改善箇所説明図

改善の内容

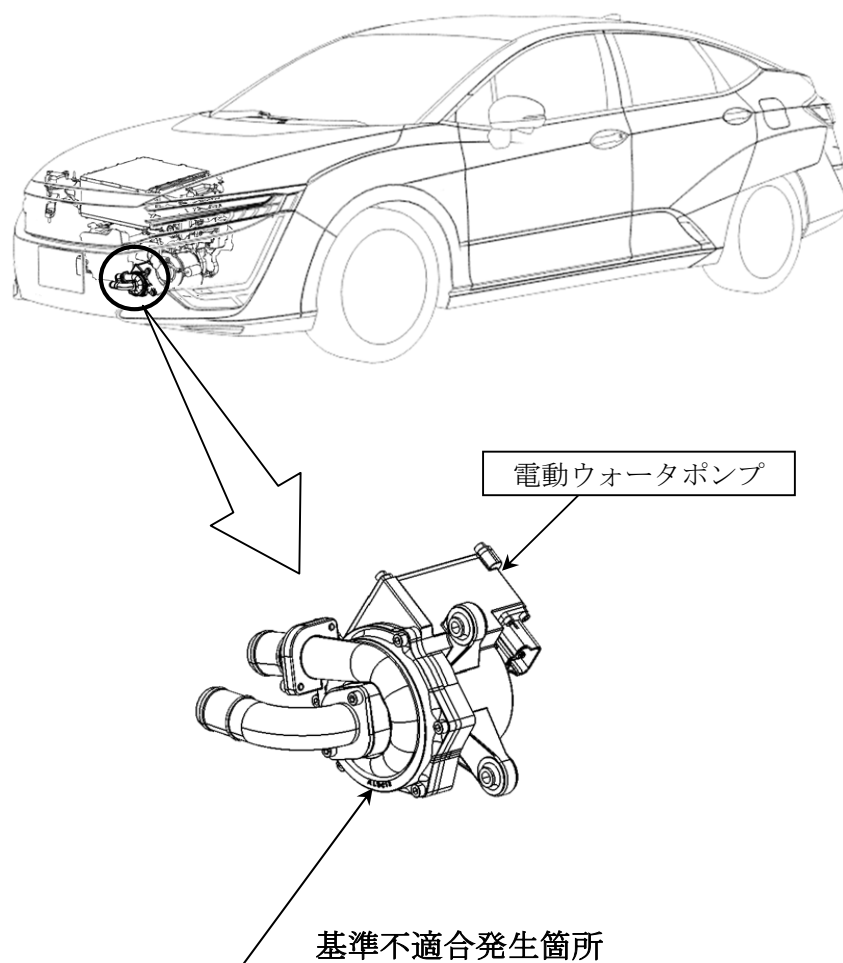
燃料電池システムを冷却する電動ウォーターポンプにおいて、駆動用モータの磁石の表面処理が不適切なため、冷却水により磁石が腐食することがある。そのため、そのまま使用を続けると腐食が進行し、電動ウォーターポンプが作動しなくなり、パワーモードオン時に警告灯、警告表示が点灯し、燃料電池システムが起動しない。または、走行中に警告灯、警告表示が点灯し、燃料電池システムが停止して、最悪の場合、走行不能となるおそれがある。

全車両、電動ウォーターポンプを対策品と交換する。

注： は交換する部品を示す。

識別：助手席側フロントドア上側ヒンジ上側ボルト頭部に黄色ペイントを塗布する。
